Nota inspraak- en overlegreacties bestemmingsplan 'Ontsluiting dorpskern Arkel'

De gemeente Giessenlanden heeft de wens om een tweede ontsluitingsweg te realiseren voor het zuidelijk deel van de kern Arkel. De ontsluitingsweg zal worden gerealiseerd langs het bestaande Hoefpad, tussen de Mispeldreef en de Schoolstraat/Kerkeind. De tweede ontsluiting van Arkel (zie *figuur 1*) is meer dan alleen de oprit tussen Hoefpad en de Schoolstraat (fase 1, *figuur 1*). Naast deze ontbrekende schakel zal de route die daardoor ontstaat (fase 2, *figuur 1*) in z'n geheel heringericht moeten worden. Deze route moet verkeersveilig worden (her-)ingericht, zodat de beoogde spreiding van het verkeer op een adequate wijze kan worden afgewikkeld.

Figuur 1: 'Totale' route t.b.v. 2e ontsluiting Arkel

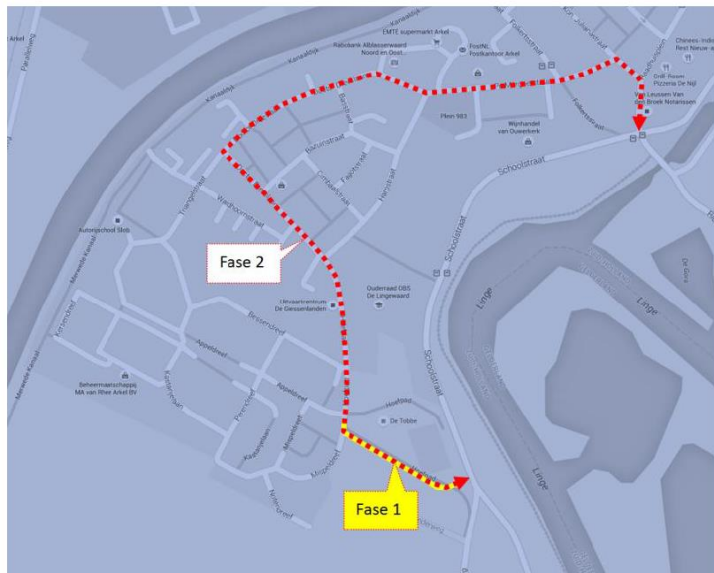
Indiener heeft middels een inspraakreactie laten weten, zich zorgen te maken over de verkeersveiligheid. De kennis over waarom de nieuwe ontsluitingsweg weer over de dijk zou moeten plaatsvinden, ontbreekt bij hem. In zijn optiek blijft het probleem zo bestaan. Met in achthouding van de aanwezigheid van de sporthal, school, skatebaan en zwembad zal dit volgens indiener (voornamelijk in de zomer) voor (onnodige) onveilige situaties zorgen (in de zomer staan namelijk de auto's verspreid over de weg geparkeerd). Ook de Onderweg zal drukker en onveiliger worden. Tevens worden tips gegeven ter verbetering van het ontwerp, alsmede de wijze van (een eventuele) samenwerking met Gorinchem.

De ontsluiting naar de Schoolstraat is als één van de drie varianten verkeerskundig onderzocht. Met behulp van een verkeersmodel zijn de effecten geanalyseerd. Uit deze analyse kwam naar voren dat de variant 'Schoolstraat' een goede gelijkmatige verdeling van het verkeer geeft. Dit in tegenstelling tot de andere twee varianten, waarbij tevens meer verkeer via de Raadhuisstoep zou blijven rijden dan bij de nieuwe ontsluiting op de Schoolstraat en tevens de kosten voor de overige varianten beduidend hoger lagen. De variant 'Schoolstraat' biedt daarom de beste oplossing om de wegen ter hoogte van het Raadhuisplein goed te ontlasten en verkeersveiliger te maken en is daarmee een logisch besluit van de raad in december 2013. De veilige oversteekbaarheid- en daarmee bereikbaarheid van onder andere de school, -sporthal en zwembad, is een belangrijk argument waarom er is gesteld dat er aansluitend op de realisatie van de oprit (zie *figuur 1*, fase 1), ook een volledige herinrichting van de route Hoefpad-Doctor Dreeslaan-Prinses Margrietstraat zal volgen. Over dat ontwerp (zie *figuur 1*, fase 2) zal de gemeente in een latere fase terugkomen bij de bewoners.
